CIRCULAIRE TECHNIQUE PIECES DETACHEES

EDITION	26	du	15/06/72	concerne la modification N°	▷	00316
---------	-----------	----	----------	-----------------------------	---	--------------

Nouveau filtre à air avec couvercle supérieur
Silencieux d'admission moteur V 85 S
Cabine GROUPE

NOUVEAU FILTRE A AIR REF 669246

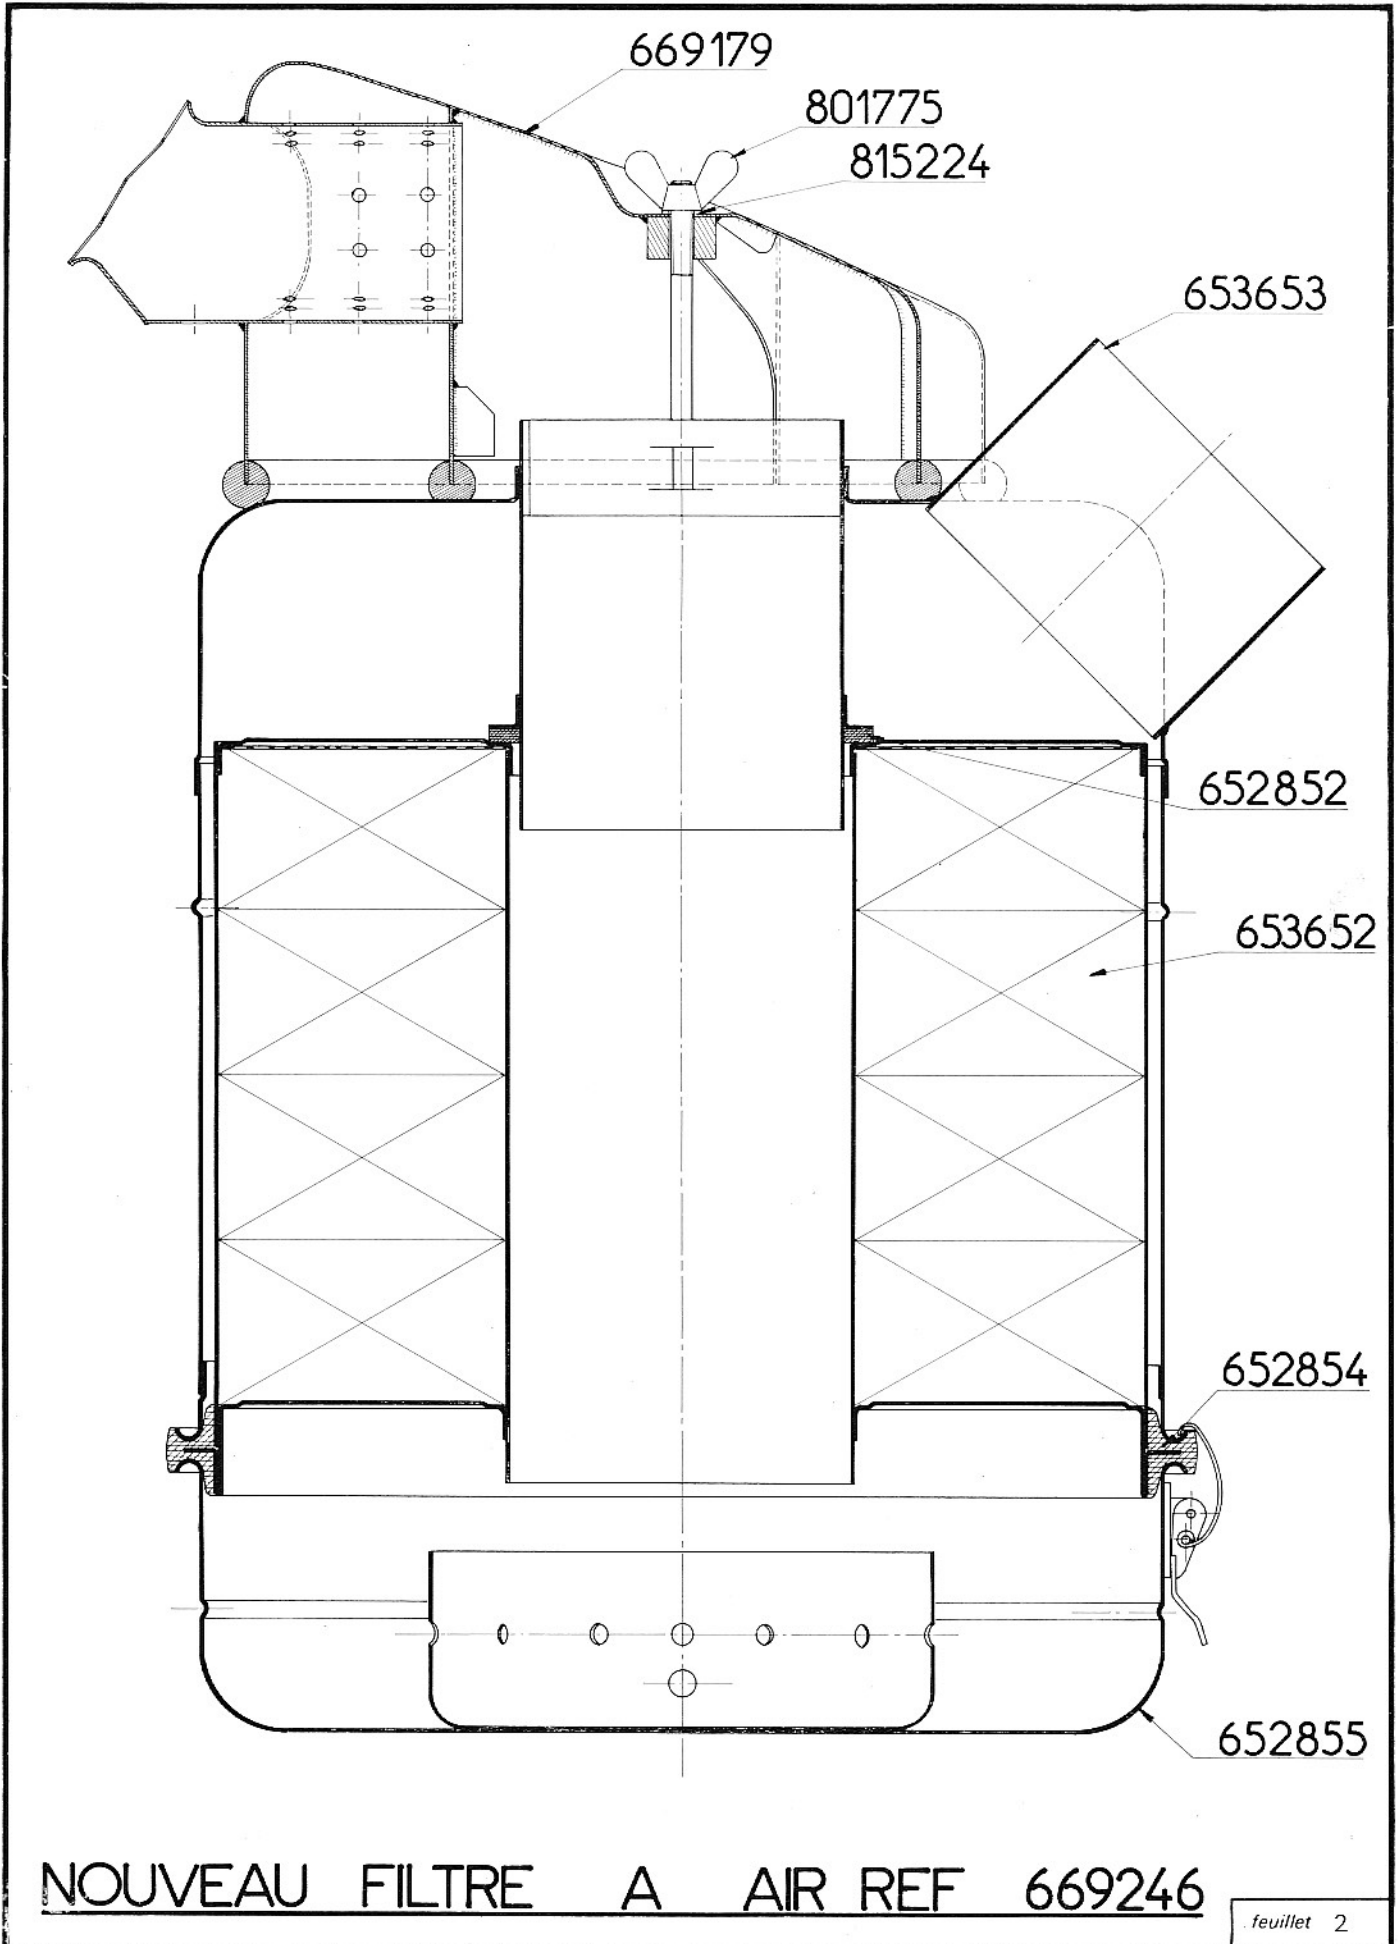
A partir de Mars 1972
Châssis T 340 A N° 345873

Amélioration de l'admission d'air, véhicule plus silencieux

Ancien montage

665735	Filtre à air	1
652851	Corps supérieur	1
652852	Joint de l'élément dans le corps du filtre	1
652853	Élément filtrant	1
652854	Joint d'élément et de cuve	1
652855	Cuve inférieure	1
235345	Durite prise d'air	1
235145	Collier	1

Nouveau montage

669246	Filtre à air	1
653653	Corps supérieur	1
652852	Joint de l'élément dans le corps du filtre	1
653652	Élément filtrant	1
652854	Joint élément et cuve	1
652855	Cuve inférieure	1
669179	Couvercle supérieur	1
801775	Ecrou à oreilles	1
815224	Rondelle	1
